RI.271.1.6.2024

Budowa oświetlenia ulicznego na terenie Gminy Mińsk Mazowiecki (I powt.)

Działając na podstawie art. 284 ust. 6 ustawy Prawo zamówień publicznych poniżej przedstawiam treść pytań jakie wpłynęły do Zamawiającego wraz z odpowiedziami.

Pytanie 4:

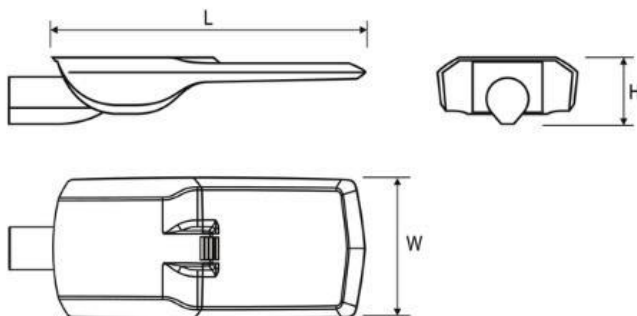
Zamawiający wymaga, aby waga opraw wynosiła 4,9kg. Należy zauważyć, że wyższa waga wiąże się lepszymi parametrami oprawy i sztuczne ograniczanie, niezgodne ze specyfikacją słupów, działa na niekorzyść Zamawiającego. Maksymalna waga oprawy oświetleniowej dla wymaganych słupów wynosi ok. 15kg. Wnosimy o dopuszczenie opraw o wadze maksymalnej 7,5 kg. Tym bardziej, że w dniu 14.02.2024 r. Zamawiający zaakceptował oprawy o większych wymiarach, tzn:

Zamawiający nie zmienia zapisów.
